RE: 6009212
Técnico: RICARDO QUEVEDO DE ALBUQUERQUE

RECLASSIFICAÇÃO DE POSTES

FeedBack Para Fábrica de Projetos

Obra: Plano Sobrecarga 2025

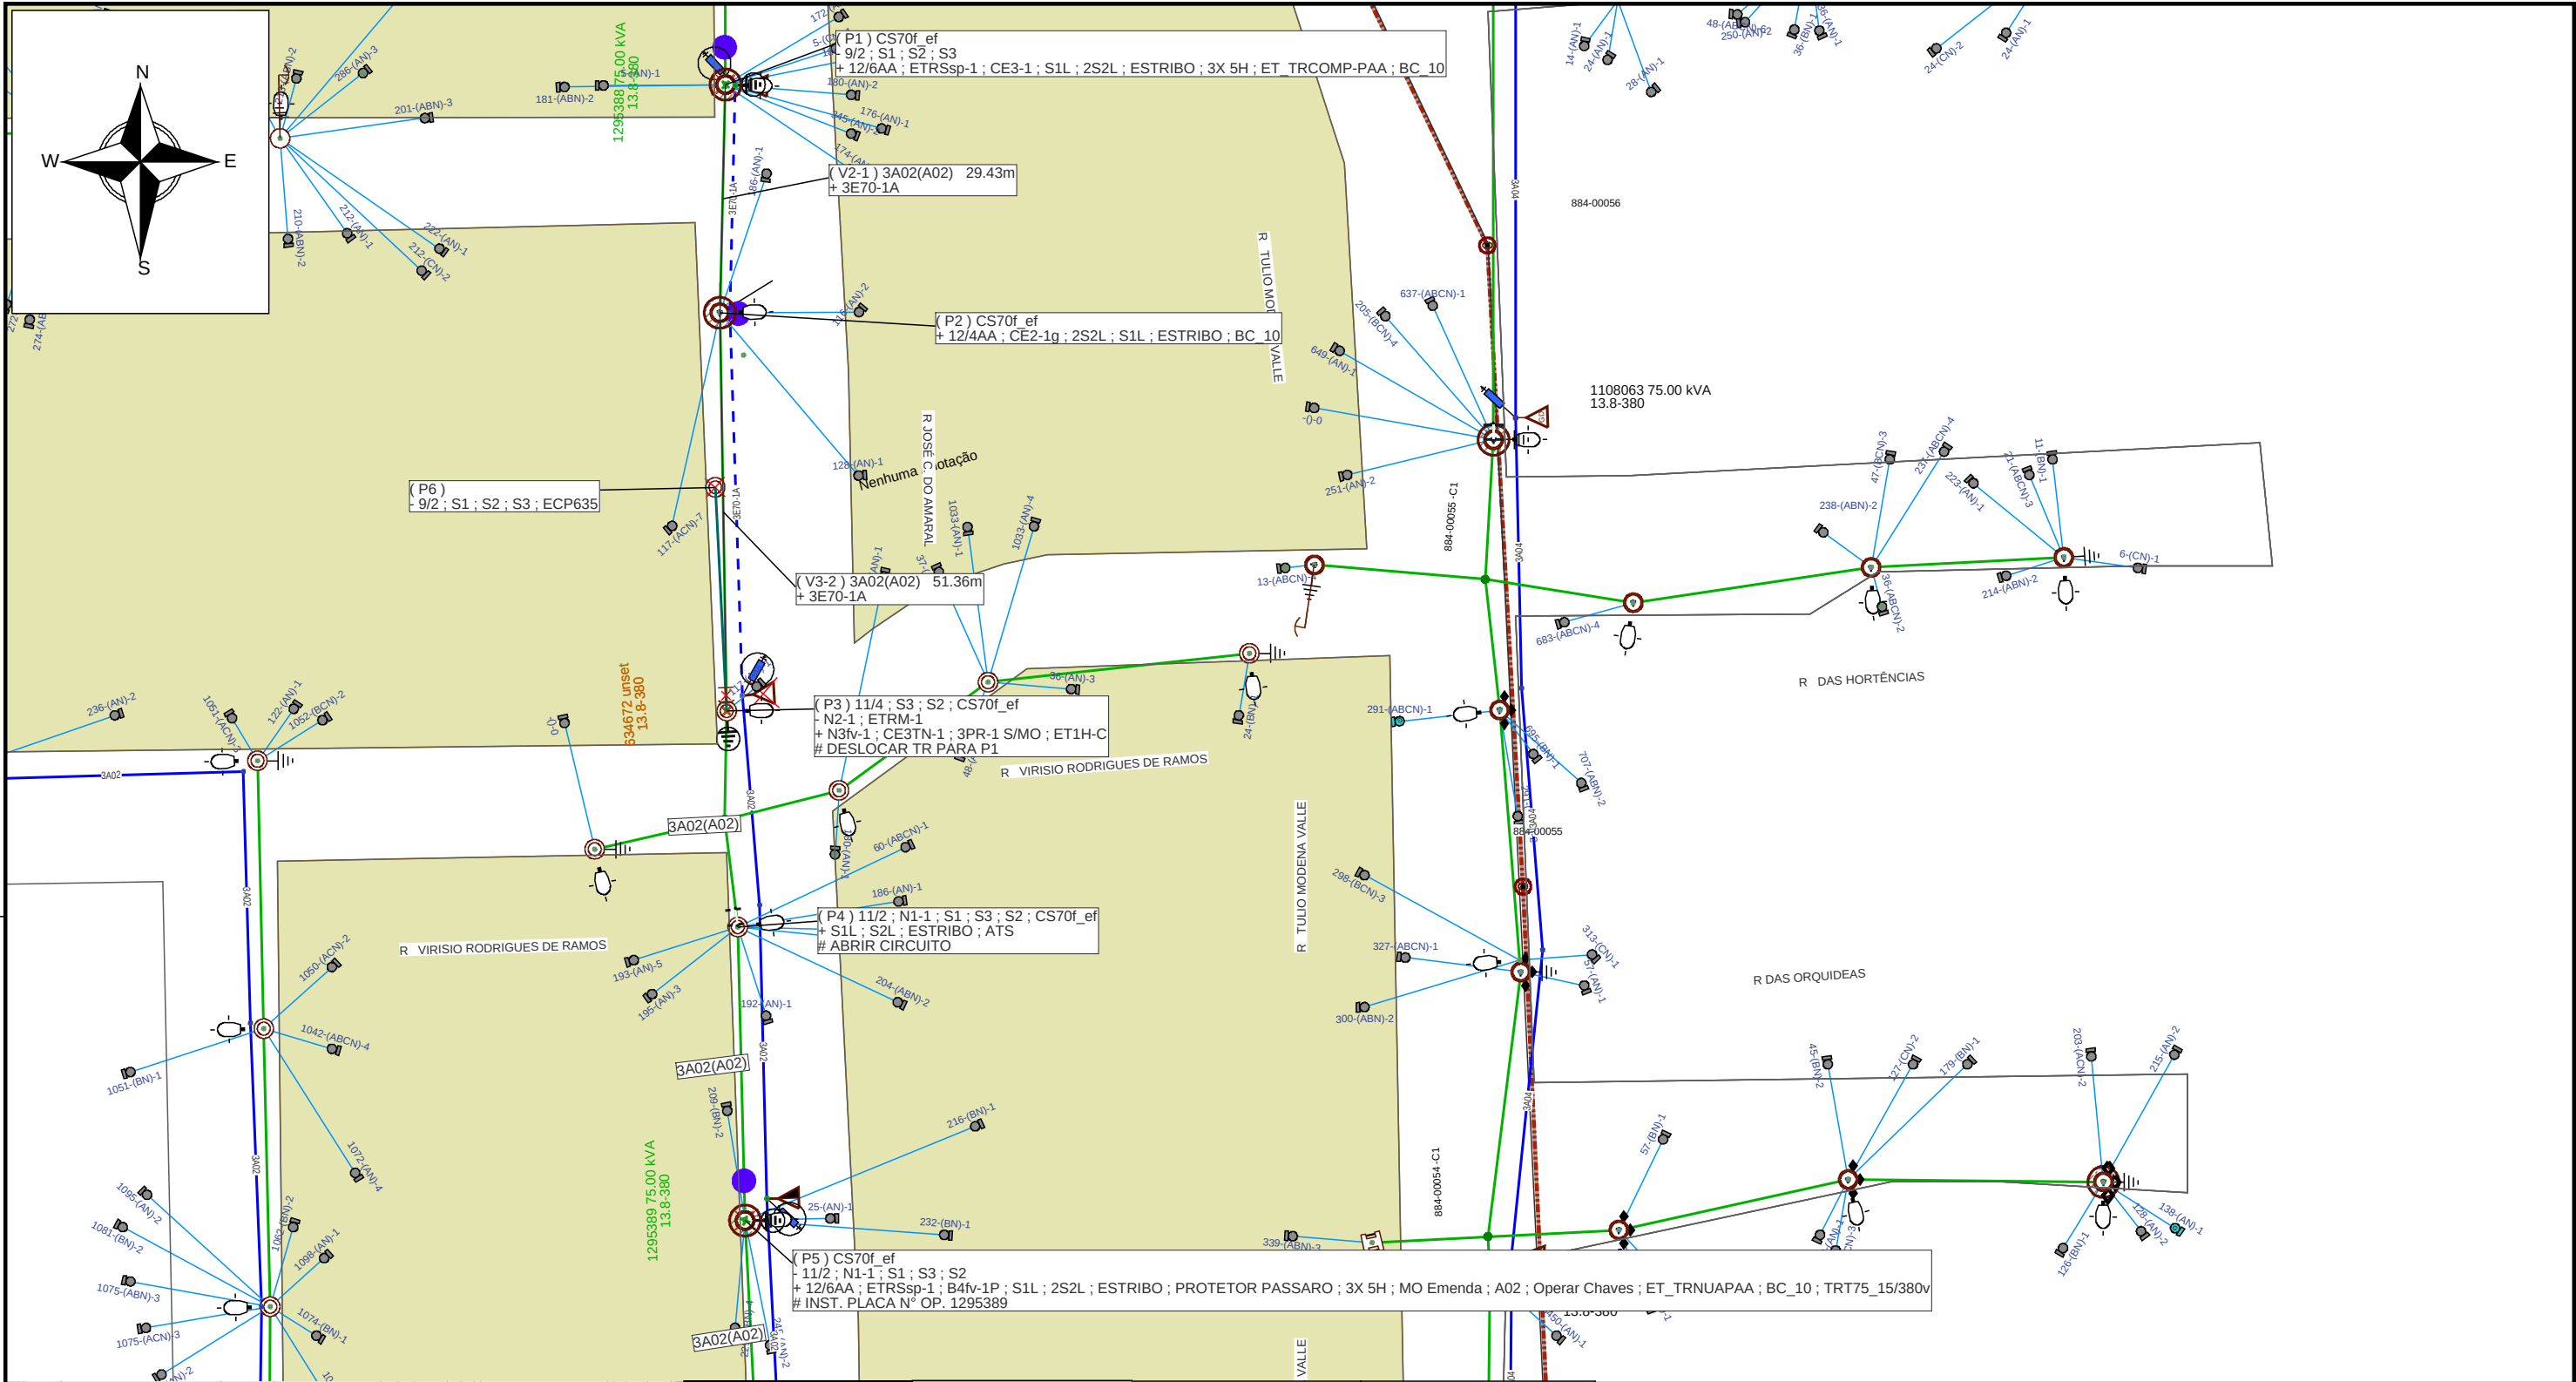
SUBSTITUIR POSTES CONFORME CROQUI DO KAFFA;
SEGUIR DP CONFORME EXPOSTO ABAIXO;

NÃO FORAM LOCALIZADAS OTIMIZAÇÕES PARA DEC PROGRAMADO					Quantidade de equipes sugeridas para o desligamento	0
Equipamento Destigado	Número Operativo	Clientes Destigados	Duração da Intervenção	CHI Total	Observações (se necessário)	
TRANSFORMADOR	634672	115	5	575		
Banco de Capacitores						
Banco de Filtros						
Banco de Reatores						
Outros						
ESTUDO DE CHI				Total	575

OS POSTES DO TIPO TRONCO CÔNICO E FIBRA DE VIDRO CONTIDOS NOS GED'S 1347 E 1406 SEMPRE DEVERÃO SER SUBMETIDOS A AVALIAÇÃO DE RECLASSIFICAÇÃO DOS MESMOS CONFORME O GED 10968

DEVERÃO SEMPRE SER AVALIADOS 3 PARÂMETROS:
CARACTERÍSTICAS TÉCNICAS;
FISSURAS;
APARÊNCIAS.

O DETALHAMENTO DE CADA PARÂMETRO DEVE SER VERIFICADO JUNTO AO GED 10968.
